# Informasi Penting — Dell OptiPlex 790/990

## Board Sistem

**Angka 1. Board Sistem dari versi terdahulu dari board sistem dengan unit pendingin**

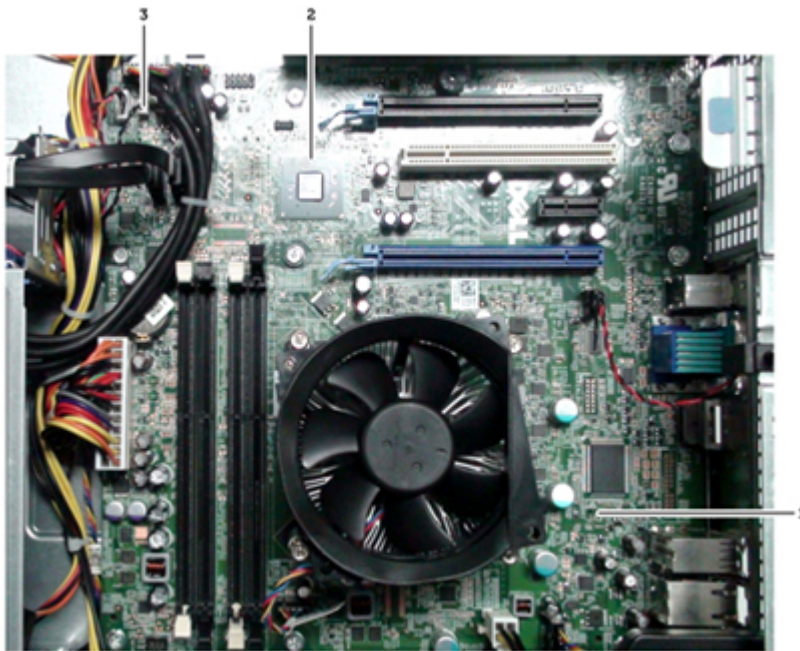
Gambar berikut menampilkan versi terdahulu dari board sistem yang dikirimkan bersama Unit Pendingin.

Semua board sistem dikirimkan dengan versi A11, atau lebih baru TIDAK menyertakan unit pendingin.

**CATATAN:** Jika BIOS diturunkan ke versi yang lebih dulu dari versi A11, sebuah pesan kesalahan akan ditampilkan.
